INFORME DE HITO DE CONTROL
N° 1176-2024-CG/MPROY-SCC

**“EJECUCIÓN DE LA CARTERA DE INSTITUCIONES
EDUCATIVAS DEL PEIP ESCUELAS BICENTENARIO”**

**HITO DE CONTROL N° 1: AVANCE EN LA EJECUCIÓN DE LA
INSTITUCIÓN EDUCATIVA N° 7228 “PERUANO CANADIENSE”
DEL PAQUETE 5 DE LA CARTERA DEL PEIP “ESCUELAS
BICENTENARIO”, AL MES DE ENERO DE 2024**

**PERÍODO DE EVALUACIÓN:
DEL 8 DE ENERO AL 25 DE ENERO DE 2024**

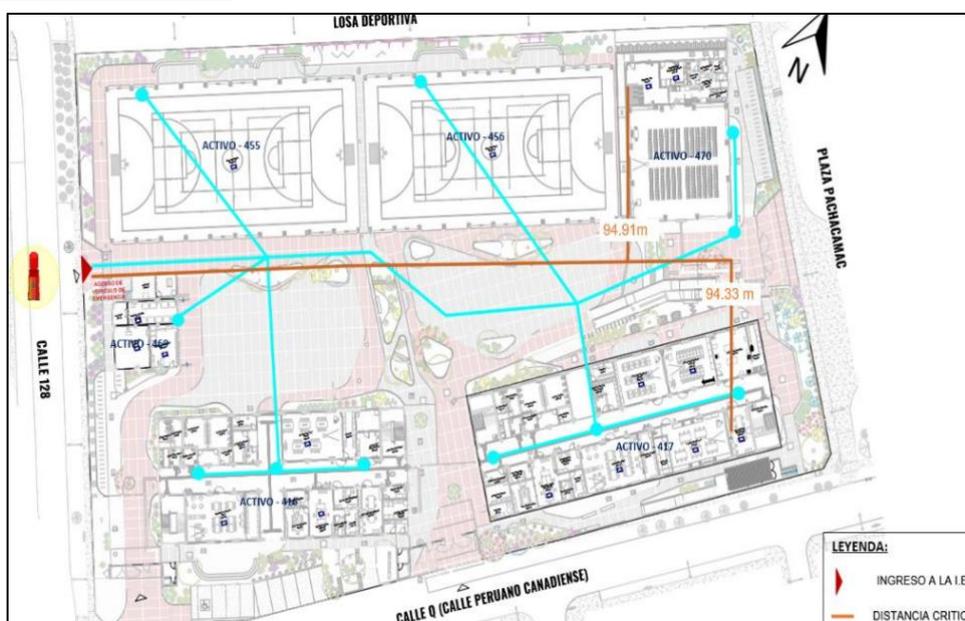
Por lo que, debido a las condiciones señaladas, el mencionado numeral 8.2.1 del “Informe Descriptivo de Seguridad”, indica que *“fue necesario implementar una estrategia de combate contra incendios incluyendo al equipo de bomberos de la localidad”*; considerando que el requerimiento para reducir el alcance del camión de bomberos hacia los ambientes más alejados será con las mangueras contra incendios (mínimo 30,00 m de longitud) y contemplan un escenario en el que los vehículos de emergencia ingresan hasta el patio central, con la finalidad de prever una mejor respuesta frente a un escenario crítico.

Sin perjuicio de lo expuesto, es pertinente señalar que es necesario que la Entidad tome atención a la “Estrategia de combate contraincendios” descrita en el “Informe Descriptivo de Seguridad”, puesto que, al plantear una estrategia que afronta la no garantía de la distancia mínima de 25,00 m establecida normativamente para la ruta entre el ingreso más alejado del edificio y la vía pública para el acceso de los vehículos de atención de emergencias (ambulancia o bomberos), es importante, que dicha estrategia sea incorporada y derivada en el “Manual de Operación y Mantenimiento”⁹ correspondiente u otro documento pertinente, incluyendo la gestión de riesgos externos, los sustentos de las maniobras de abastecimiento de agua, la ubicación de hidrantes externos, las coordinaciones efectuadas con el cuerpo de bomberos, entre otros; con la finalidad de prever una mejor respuesta frente a un escenario crítico y salvaguardar la protección a la vida e integridad física de las personas.

Imagen N° 2

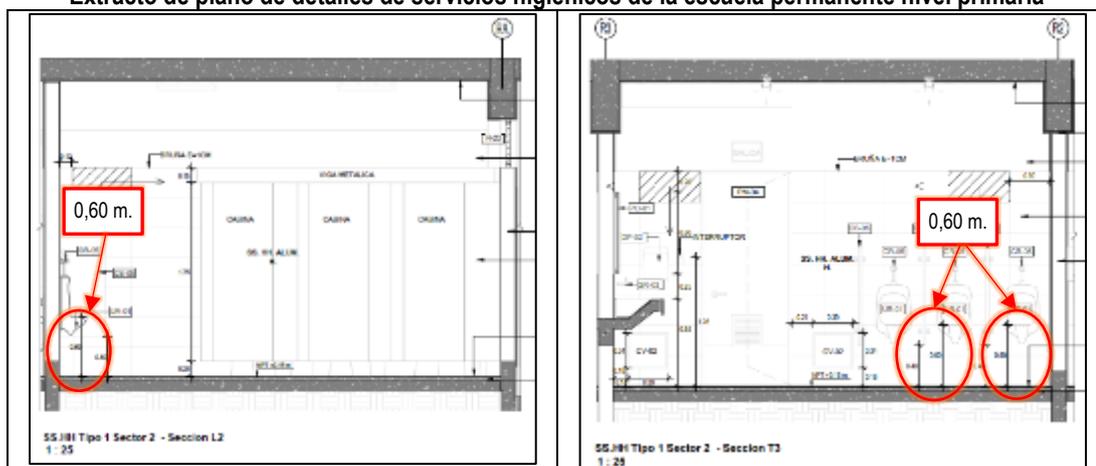
Por lo expuesto, se advierte una inconsistencia entre los Planos de los Servicios Higiénicos de las especialidades de Arquitectura e Instalaciones Sanitarias, y las Especificaciones Técnicas de Instalaciones Sanitarias; situación que no garantizaría que, durante la ejecución de la obra, se proceda a instalar los servicios higiénicos tomando en cuenta los parámetros de diseño proyectados para cada tipo de usuario de la comunidad educativa, lo cual permita el desenvolvimiento autónomo por parte de todos los usuarios.

En ese sentido, es importante que la Entidad cautele la calidad de los entregables de diseño en cumplimiento del Reglamento Nacional de Edificaciones y del Contrato NEC 4 ECC suscrito, por lo que es necesario que la Entidad tome atención a las inconsistencias advertidas, para garantizar la integralidad de la prestación del servicio educativo.

Imagen N° 6
Vista del espesor de la plancha estriada en corredor del segundo nivel

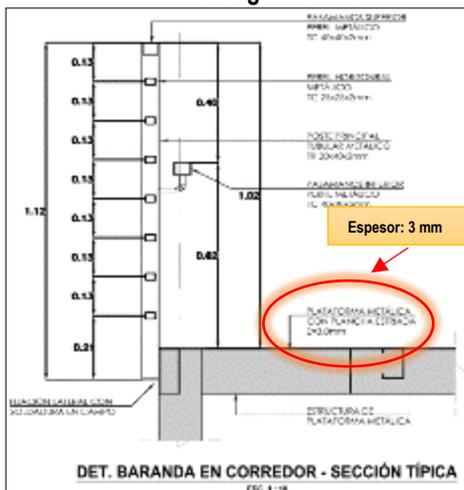
Sin perjuicio de ello, el espesor instalado (2,5mm aproximadamente) es inferior al establecido en el “Plan de Costos” y el “Plano de Detalles de Escalera y Barandas Metálicas” (3,00 mm); asimismo, en la

Valorización N° 13¹⁶, pagada por el PEIP EB al Contratista mediante los comprobantes de pago N°s 9259, 9260 y 9261 del 11 de diciembre de 2023, se advierte que la partida “3.03.01 Piso de plataforma metálica con plancha estriada” fue valorizada en un 100% considerando el Precio Unitario Full de S/ 196,30, el cual, como se mencionó anteriormente, corresponde a un espesor de 3,00 mm.

En ese sentido, corresponde al PEIP EB cautelar el seguimiento y la calidad de la ejecución de la escuela de contingencia en cumplimiento del Contrato NEC 4 ECC suscrito, por lo que es necesario que tome atención al espesor de la plancha metálica instalada en los corredores, a fin de que el Precio Unitario pagado corresponda a los materiales que se han instalado, y de darse algún cambio respecto a lo señalado en los planos, se elabore el sustento requerido, toda vez que, dicha situación podría afectar la calidad y el costo de la ejecución de la escuela de contingencia.

Imagen N° 7

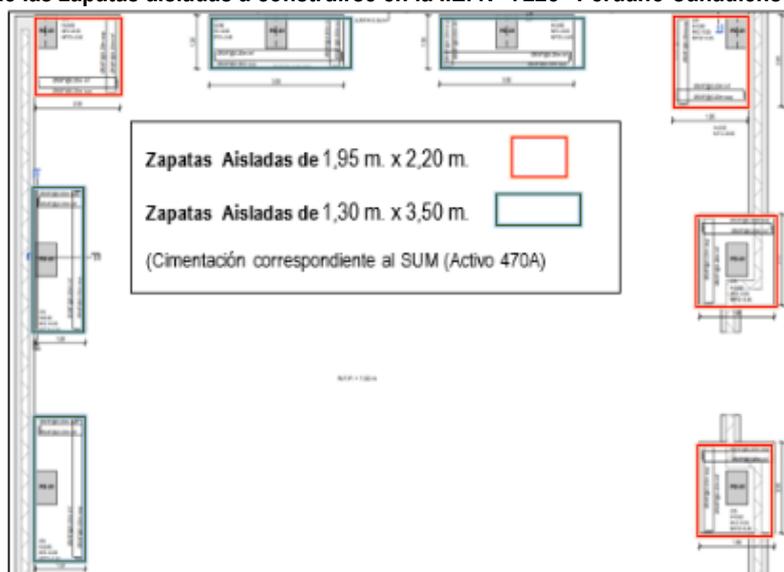
Al respecto, de la revisión selectiva de la información contenida en la Plataforma Aconex, la Comisión de Control identificó el "Plano de Cimentación" del Activo 470 correspondiente a la escuela permanente de la Institución Educativa N° 7228 "Peruano Canadiense", con código Aconex 200100-CEC05-010-00-PL-ES-100401_R1, aceptado el 29 de noviembre de 2023 por el Gerente de Proyecto; donde se detallan las dimensiones y tipo de cimentación de la SUM (Activo 470A), tal como se muestra a continuación:

Imagen N° 10
Delimitación de las zonas de seguridad del terreno 1 y 2 del colegio de contingencia según el Plano de Seguridad

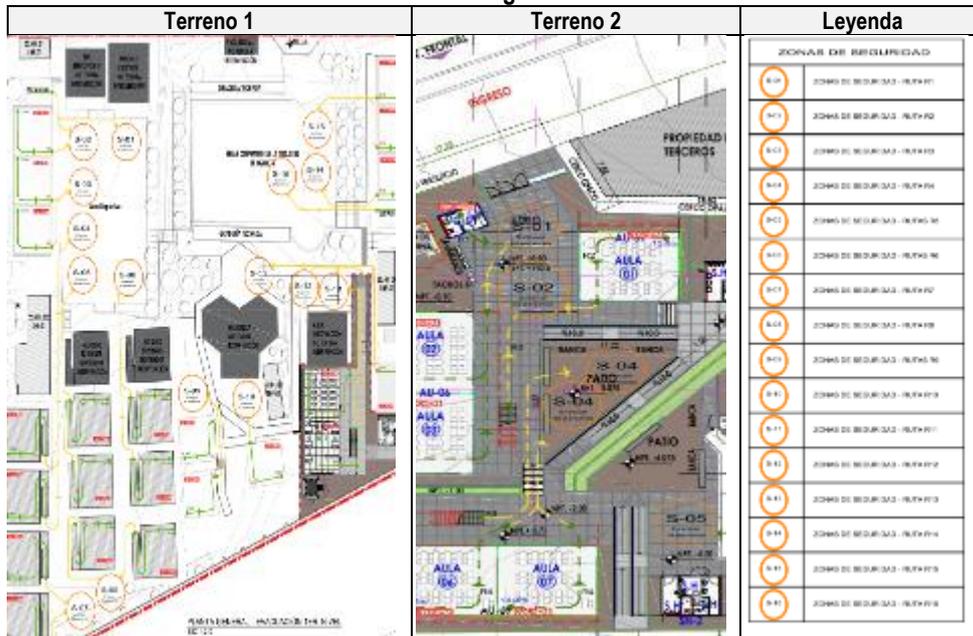
Por lo tanto, la Comisión de Control, advierte que, no se han delimitado o señalado las zonas de seguridad²⁷ o puntos de reunión en caso de emergencia, establecidas en el Plano de Seguridad y que forman parte de las señales de evacuación (señalización básica de una instalación) según la Norma

Finalmente, cabe precisar que, corresponde a la Dirección de Infraestructura Educativa del PEIP EB, gestionar el seguimiento y supervisión de los contratos estandarizados, así como efectuar el seguimiento y supervisión de calidad durante la ejecución de las inversiones²⁹, que implica cautelar la calidad de la ejecución de la escuela de contingencia en cumplimiento del Contrato NEC 4 ECC suscrito, por lo que corresponde a la Entidad tomar atención respecto al incumplimiento de la delimitación de la zona de seguridad o punto de reunión en caso de emergencia establecido en el Plano de Seguridad y la Norma de señales de seguridad, toda vez que dicha situación puede afectar la seguridad de los usuarios.

Fotografía N° 21: Vista del espesor de la plancha metálica colocada en el piso exterior del segundo nivel del módulo 04 y 05, con un espesor aproximado de 2,5 milímetros.

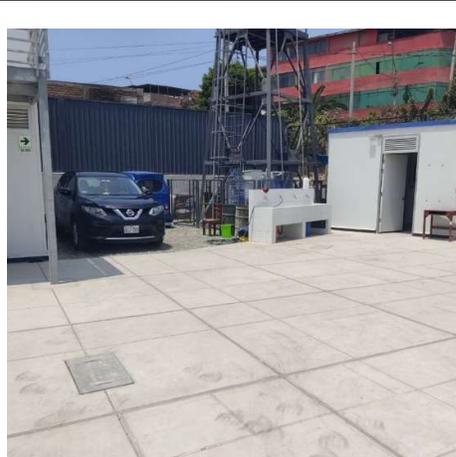
19. La Comisión de Control advirtió que el espesor de la plancha metálica instalada en el área de circulación exterior del segundo nivel entre las aulas 08 y 09; así como, entre las aulas 04 y 05, es de aproximadamente 2.5 milímetros

Fuente: Plano de Planta General de Evacuación Primer Nivel 200099-CEC05-000-01-PL-AR-100801

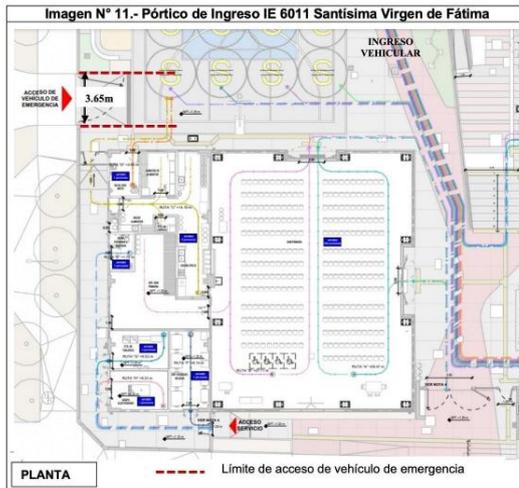
SITUACIÓN ADVERSA N° 2	ESTADO: CORREGIDA	
<p>La Institución Educativa no cuenta con un ingreso que permita el acceso vehicular de emergencia, lo cual incumple con la Norma Técnica A.010 del Reglamento Nacional de Edificaciones, limitando la protección a la vida e integridad física de las personas.</p>	<p>Actualización al 09/01/2024</p> <p>Mediante el Oficio N° 00006-2024-MINEDU/VMGI/PEIP-EB/DIEJE de 09/01/2023, la Entidad adjuntó el Informe N° 00002-2024-MINEDU/VMGI/PEIP-EB/DIE de 05/01/2024, en el que señaló que:</p> <p>(...)</p> <p>Comentario de la DIE:</p> <p>Respecto a la accesibilidad para un vehículo, el diseño de la IE N° 6011 Santísima Virgen de Fátima, ha considerado el acceso para el vehículo de emergencia a través de un portón cuyo ancho es 3.65m y un alto de 3.00m, sin embargo, no cuenta con un elemento que limite esta altura puesto que no se ha considerado pórtico de ingreso</p>	<p>Actualización al 09/01/2023</p> <p>Según lo señalado por el Gerente de Proyecto mediante el Oficio N° 00006-2024-MINEDU/VMGI/PEIP-EB/DIEJE de 09/01/2024, que adjunta el Informe N° 00002-2024-MINEDU/VMGI/PEIP-EB/DIE de 05/01/2024, el diseño del ingreso de la institución educativa por la Calle Manuel Prado Este, no considera pórtico, por lo que no habría un límite superior para la altura del ingreso, en tal sentido el ingreso no vulneraría la norma A.010 para el ingreso de vehículos de emergencia.</p>

por ser un acceso secundario para vehículos, por ello este acceso cumple con las dimensiones indicadas en la norma técnica A010 del RNE. A continuación, se presentan la planta y elevación del acceso ubicado en la Av. Manuel Prado Este.

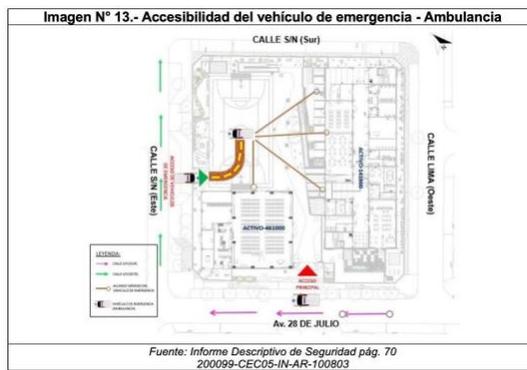
Respecto a la siguiente observación: "... accesibilidad de un vehículo de atención de emergencia con referencia a la distancia entre el ingreso al edificio más alejado y la vía pública supera los 25 m; ...", considerando que la Institución educativa IE Santísima Virgen de Fátima permite el acceso de un vehículo de emergencia, las distancias a los edificios son menores a 25 m.

Como muestra de ello, en la siguiente imagen puede observarse el recorrido de un vehículo de emergencia en el interior de la institución educativa.

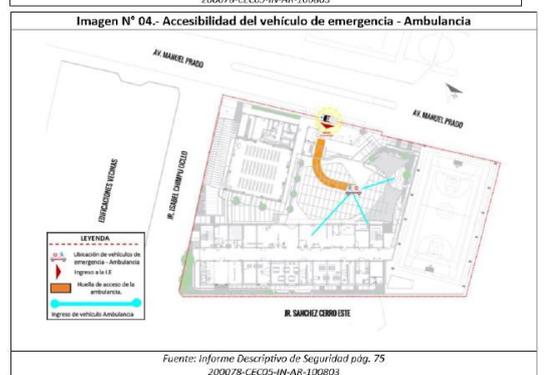
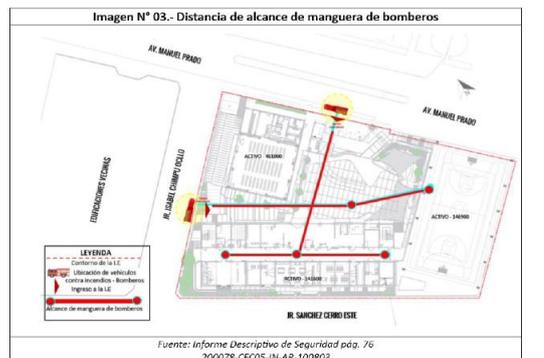
La Institución Educativa no cuenta con un ingreso que permita el acceso vehicular de emergencia, lo cual incumple con la Norma Técnica A.010 del Reglamento Nacional de Edificaciones, limitando la protección a la vida e integridad física de las personas.

Además, en la siguiente imagen puede observarse el recorrido de la ambulancia en el interior de la institución educativa y la ubicación del camión de bomberos en el exterior, considerado en el informe descriptivo de seguridad respecto al vehículo de emergencia. Vale acotar que el ingreso de la ambulancia se ubica por el ingreso principal hacia la Av. Manuel Prado y no por el ingreso comunitario hacia el Jr. Isabel Chimpu Oclo.
